ZMIANA ZAPISU REGULAMINU KONKURSU
DOTYCZY KONKURSU ARCHITEKTONICZNEGO: NA OPRACOWANIE KONCEPCJI URBANISTYCZNO - ARCHITEKTONICZNEJ
ZAGOSPODAROWANIA NABRZEŻA JEZIORA MIKOŁAJSKIEGO „MIKOŁAJKI - MAZURSKA WENECJA”

ODCINEK NR 4; OBSZAR / WIZUALIZACJA 2

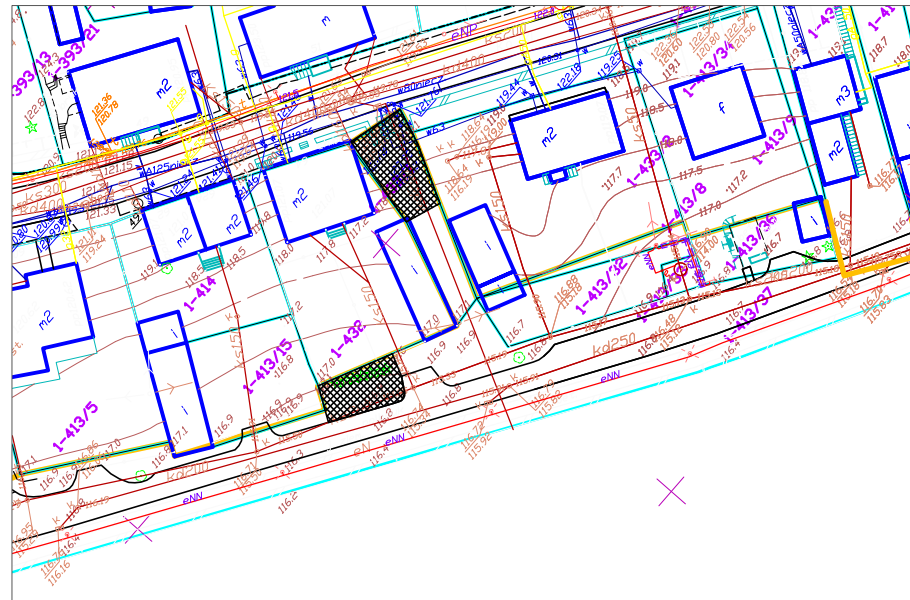
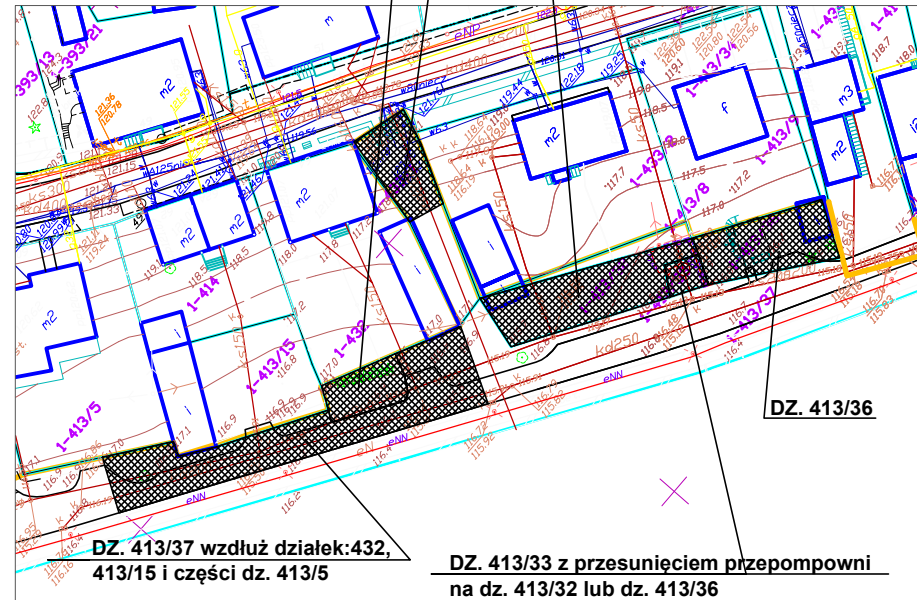
W związku ze zmianą właścicieli działek i planowaną modernizacją istniejących budynków mieszkalnych na hotel i gospodarczego na restaurację (dotyczy działek prywatnych nr 414, 413/15, 432 - **nie objętych obszarem konkursu**), Zamawiający rozszerza punkt nr 2.8.2 f) Regulaminu Konkursu w zakresie terenu dla projektowanego budynku kubaturowego z podstawową funkcją zaplecza sanitarnego. Zmiana ta nie jest obligatoryjna i autorzy prac konkursowych mogą również wykonać obiekt na oszarze opisanym przed wprowadzeniem zmiany.

Dopuszcza się również lokalizację w/w obiekcie kubaturowego na działkach: 413/32 (z uwzględnieniem możliwości wjazdu na działkę nr 433/2), 413/36, 413/33 (z ewentualnym przesunięciem istniejącej przepompowni na działkę 413/32 lub 413/36) lub na dz. 413/37 (wzdłuż dz. 432, 413/15 i części dz. 413/5).

OBECNE OBSZARY WYZNACZONE NA LOKALIZACJĘ OBIEKTU KUBATUROWEGO.

**DZ. 433/1 w pobliżu wejścia do ulicy Kajki
DZ. 413/37 przy zieleni od strony dz. 432**

**DZ. 413/32 z uwzględnieniem
możliwości wjazdu na dz. 433/2**

**DZ. 413/37 wzdłuż działek: 432,
413/15 i części dz. 413/5**

**DZ. 413/33 z przesunięciem przepompowni
na dz. 413/32 lub dz. 413/36**

NOWE OBSZARY WYZNACZONE NA LOKALIZACJĘ OBIEKTU KUBATUROWEGO.
